改善箇所説明図

不具合の内容

図；左ハンドル車

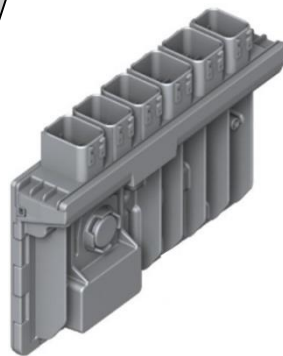
基準不適合発生箇所

DME(デジタルモーターエレクトロニクス)

DME（エンジン制御システム全体を統括する電子制御ユニット）の車載式故障診断装置の診断プログラムにおいて、設計検討が不十分なため、可変バルブ機構（バルブトロニック）関連の異常を検出した際に診断情報がメモリに保存されず、失われることがある。また、酸素センサー等の関連する部品の故障を同時に検出した場合、それらの診断情報も失われて警告灯が点灯しないおそれがある。そのため、関連部品の故障により排気ガスの量が増加した場合に検出できず、保安基準に適合しないおそれがある。

全車両、DMEのプログラムを更新する。

- 販売店に入庫し、診断機に接続することにより実施する。
- 準備が整い次第、対象車両へ遠隔配信にて配信し、使用者自身でインストールする。
